MODIFICATION N°6

DU PLAN LOCAL D'URBANISME D'AIX-EN-PROVENCE

Réponse à l'avis de l'Autorité Environnementale concernant la modification n°6 du Plan Local d'urbanisme d'Aix-en-Provence

N° MRAe : 2019APACA29

Carte 1 : Situation des secteurs d'attente de projet au regard du réseau de transport en commun, des gares et parcs relais aixois. (Source : Aix-en-Bus _ Septembre 2019)

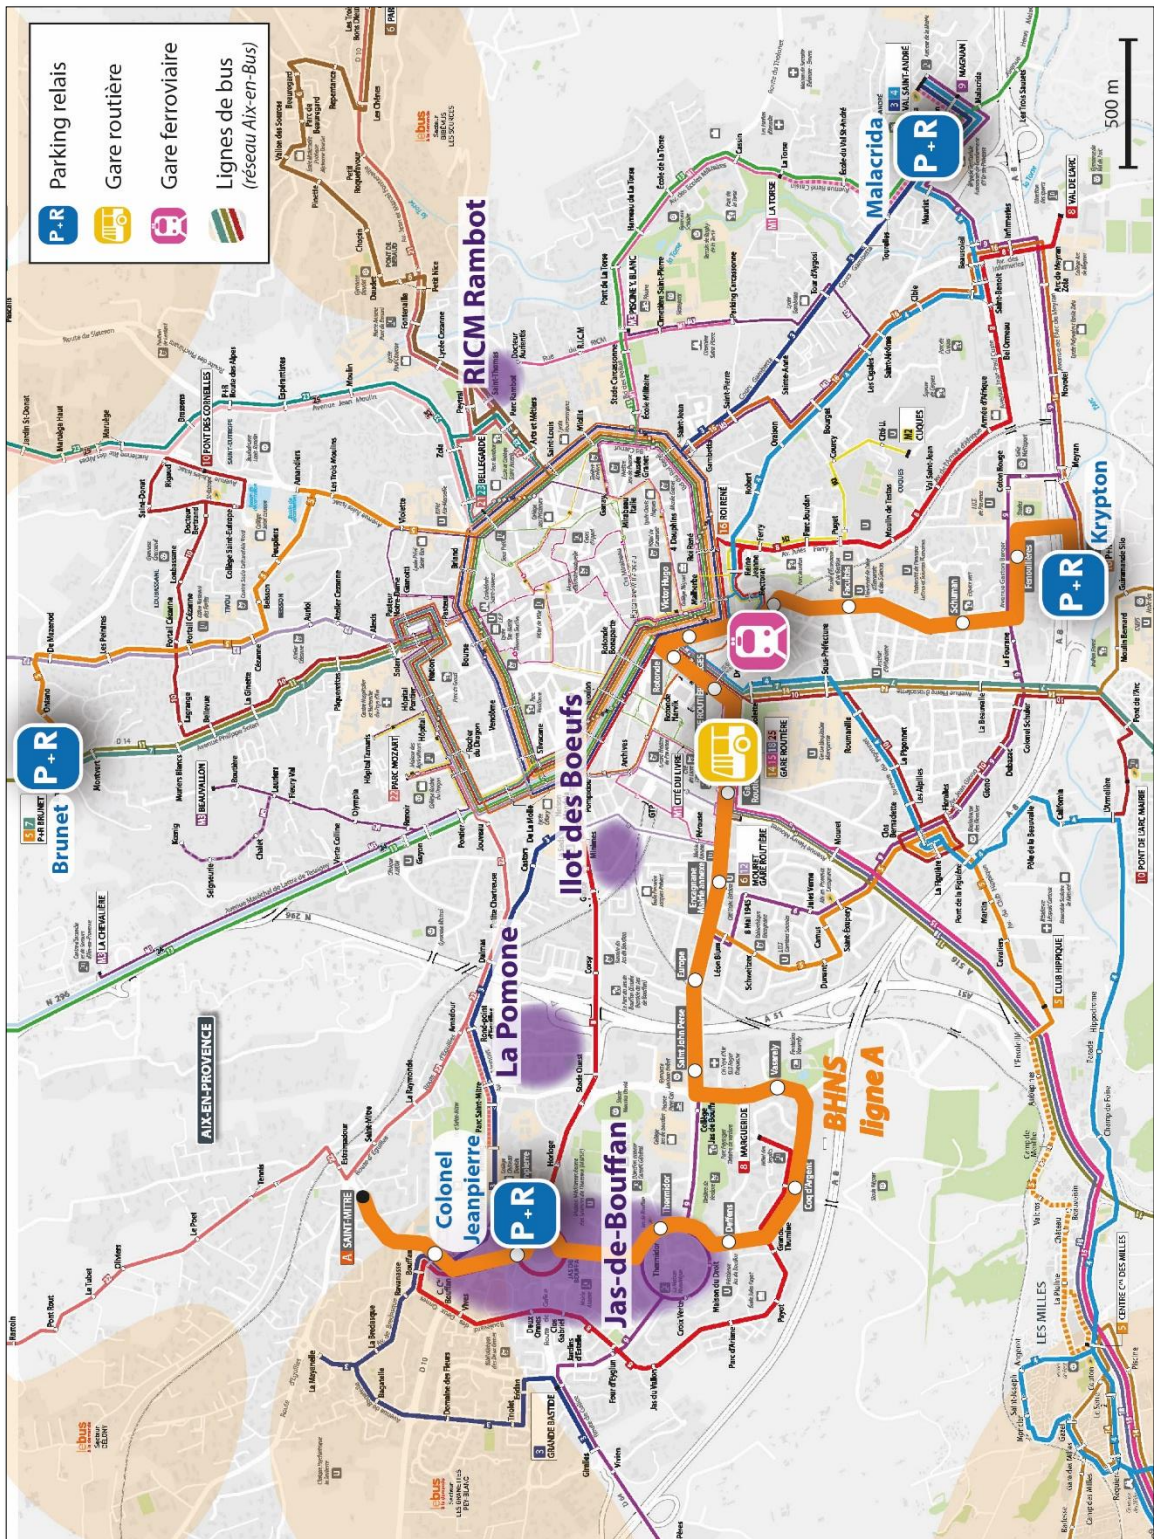
« Recommandation MRAe n°1 : Compléter l'état initial par un état des lieux détaillé de la desserte par les transports collectifs, les modes actifs de déplacement, et par une évaluation des capacités de stationnement sur l'aire d'étude. »

« Recommandation MRAe n°2 : Préciser l'articulation urbanisme–transport de la modification du PLU dans les secteurs de levée de SAP, et assurer sa transcription réglementaire, si nécessaire par la mise en place d'un sous-zonage de la zone UM. »

Afin de préciser et d'actualiser l'organisation des transports dans le centre urbain d'Aix-en-Provence comme demandé par la MRAe, les cartes des pages suivantes mettent en évidence le bon niveau de desserte par les transports en commun de ces secteurs ainsi que l'état des aménagements existants en faveur des modes actifs de déplacement, et notamment les vélos. Elles montrent comment les secteurs d'attentes de projets « RICHM-Arts et Métiers », « Ilot des Bœufs », « Pomone », et « Jas de Bouffan » s'inscrivent dans cette logique urbanisme/transport portée par le Plan Local d'Urbanisme.

En terme d'actualisation de l'état initial du Plan Local d'Urbanisme de 2015, il est à noter la réalisation de la première ligne de Bus à Haut Niveau de Service (inaugurée en Septembre 2019) et du Parc Relais Colonel Jeanpierre. D'une longueur de 7,2 Km (19 stations), le tracé du BHNS Aixpress permet de relier le quartier de Saint Mitre au Pôle d'Echanges du Krypton en 25 minutes (contre 40 minutes avant) avec une fréquence de 7 minutes en heure de pointe. Sur son passage, le BHNS dessert des quartiers d'habitat social, l'hyper-centre, les facultés et plusieurs grands équipements de la Ville d'Aix-en-Provence.

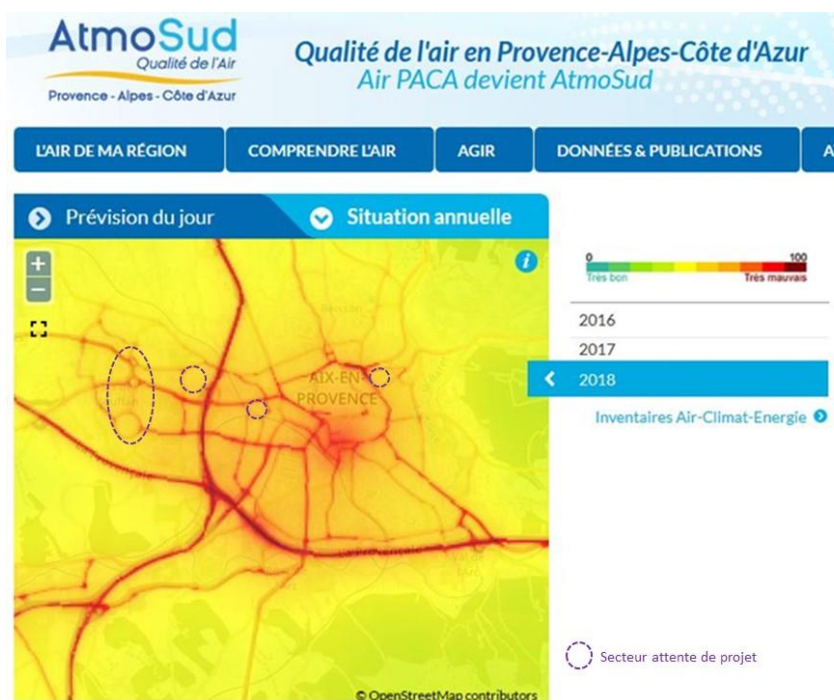
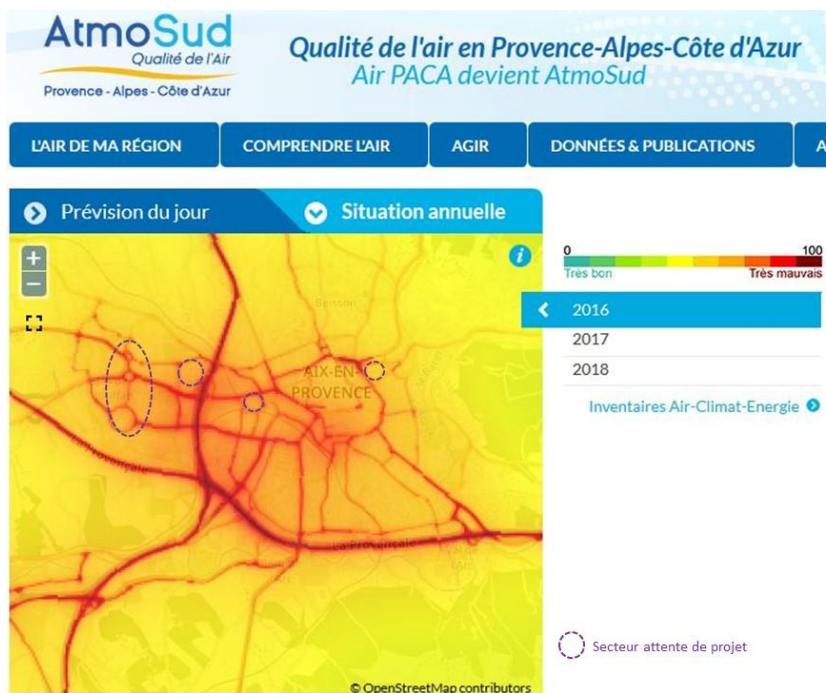
Nonobstant, et comme le souligne justement la MRAe, l'OAP n°21 « Pomone » propose de prendre en compte les nuisances routières liées à la RN296 dans le futur aménagement du secteur.

L'OAP propose de réduire les possibilités offertes par les dispositions de la zone UM en limitant la vocation des bâtiments le long des voies bruyantes à de l'activité avec des prescriptions imposant un isolement acoustique adapté à l'exposition sonore et un système de ventilation par des ouvertures orientées vers l'intérieur du secteur de la Pomone. La partie résidentielle sera développée en cœur du secteur à plus d'une centaine de mètres de la RN296. Ce en quoi, en développant des bâtiments d'activités en retrait de la RN296 qui viendront s'interposer entre la source du bruit et les logements, la forme urbaine créée atténuera l'impact des nuisances sonores sur la partie résidentielle.

Cependant pour confirmer ce souci de prise en compte des nuisances liées à la RN296, il sera proposé au conseil de la Métropole Aix-Marseille-Provence d'élargir la bande bleue/violette de l'OAP destinée à de l'activité dans ce secteur de la Pomone. De même, et pour prendre en compte la recommandation de la MRAe concernant l'implantation d'équipement accueillant un public sensible (groupe scolaire,

maison de retraite etc...), il sera proposé à l'assemblée délibérante d'intégrer dans le projet de modification cette recommandation pour préciser dans l'OAP de la Pomone que ces établissements devront être implantés en dehors des zones les plus exposées.
